改善箇所説明図①

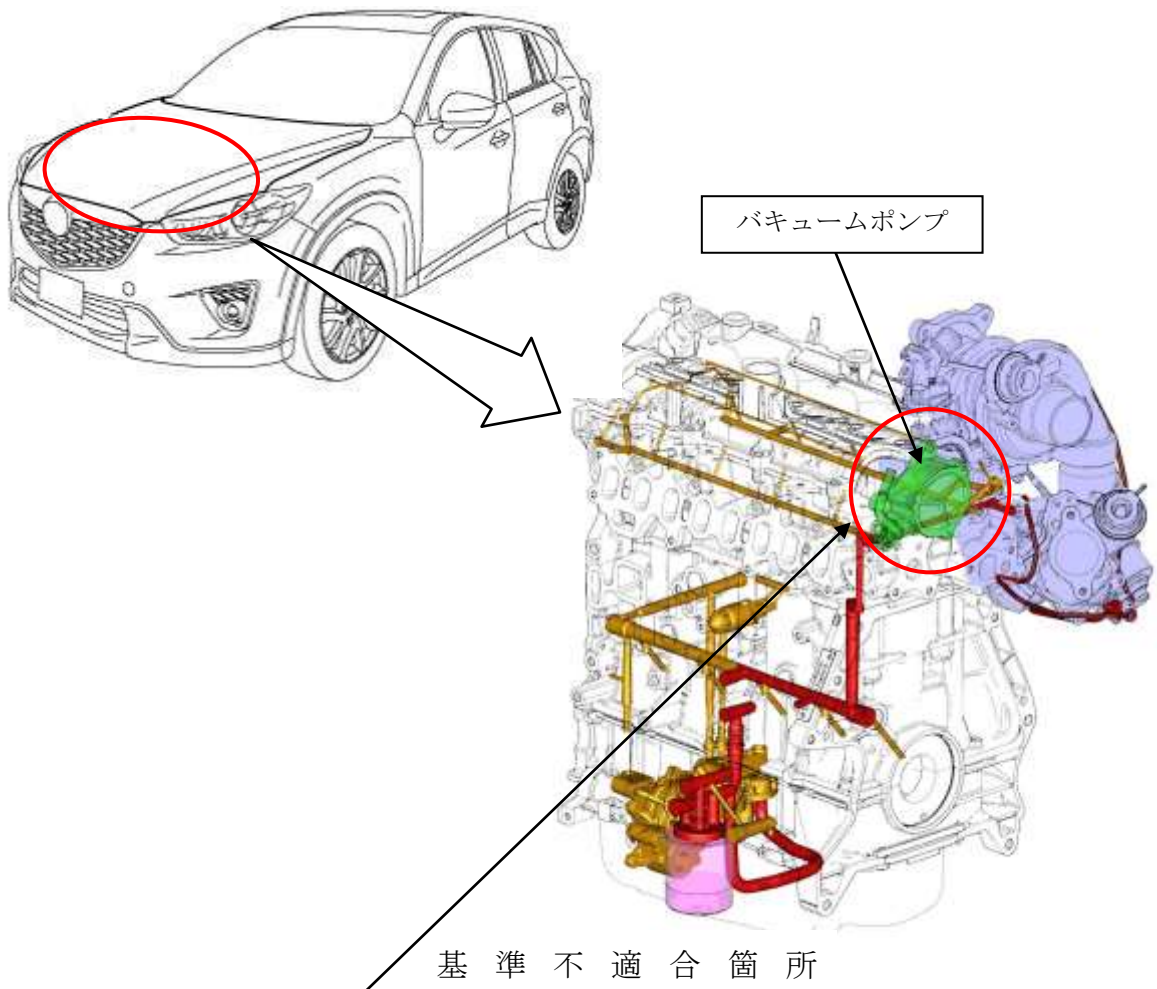
ディーゼルエンジン車のバキュームポンプにおいて、ポンプ軸の耐摩耗性が不十分のため、エンジン内部で発生する金属粉により当該軸が摩耗することがある。そのため、そのまま使用を続けると軸の摩耗が進み、負圧生成能力が低下し、エンジン低回転時にブレーキペダルを短時間に複数回踏むと、一時的にブレーキアシスト力が低下するおそれがある。

全車両、バキュームポンプを対策品に交換する。

識別：右リヤ・ドア・アッパ・ヒンジ取付けボルト（上側）の頭に白ペンを塗布する。
